## 日立マイクロコンピュータ技術情報

題 目	SH-3/SH3-DSPにおける RTC使用上の補足事項		発行番号	TN-SH7-212A	
			分類	① 仕様変更 ② ドキュメント追加等 ③ 使用上の注意事項	
適用 製品	HD6417708, HD6417708S, HD6417708R, HD6417718R, HD6417707, HD6417709, HD6417709A, HD6417729	対象ロット等	関連 資料	・SH7708シリーズハードウェアマニュアル ・SH7707ハードウェアマニュアル ・SH7709ハードウェアマニュアル ・SH7709Aハードウェアマニュアル ・SH7729ハードウェアマニュアル	有効期限
		全ロット			永年

題 目	SH3, SH3-DSP 全割り込みマスク(MAI)に関するマニュアル誤記訂正		発行番号	TN-SH7-278A	
			分類	1. 仕様変更 ② ドキュメント訂正追加等 3. 使用上の注意事項	
適用製品	HD6417707 HD6417709 HD6417709A HD6417729	対象ロット等	関連資料	有効期限	
		全ロット		永年	
SH7707ハードウェアマニュアル (ADJ-602-169 第1版) SH7709ハードウェアマニュアル (ADJ-602-178C 第4版) SH7709Aハードウェアマニュアル (ADJ-602-193B 第3版) SH7729ハードウェアマニュアル (ADJ-602-195A 第2版)

図1. 周期割り込み機能の使用方法

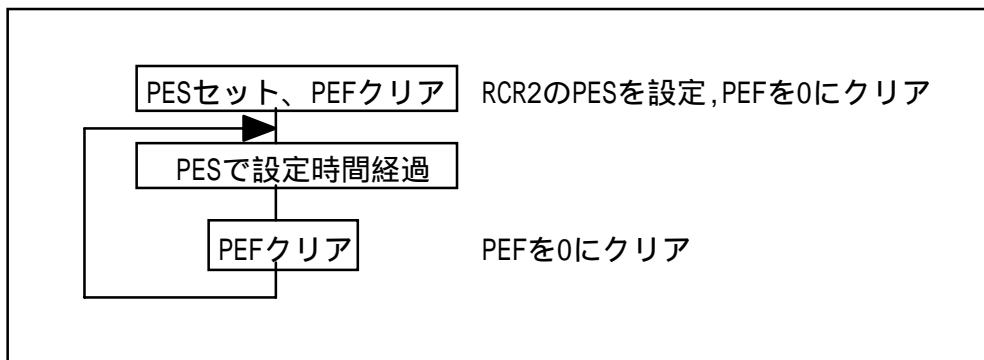
#### 1、リアルタイムクロック(RTC)の周期割り込み使用に関する補足説明。

周期割り込み機能の使用方法を図1に示します。

周期割り込みは、RTCコントロールレジスタ2(RCR2)の周期割り込みイネーブルフラグ(PES)で設定した周期で定期的に割り込みを発生させることができます。周期割り込みフラグ(PES)で設定した時間が経過すると周期割り込みフラグ(PEF)が1にセットされます。

周期割り込みフラグ(PEF)は、周期割り込みイネーブルフラグ(PES)設定時,周期割り込み発生時に0にクリアします。周期割り込みの発生は、このビットを読み出すことで確認できますが通常は割り込み機能を使用します。
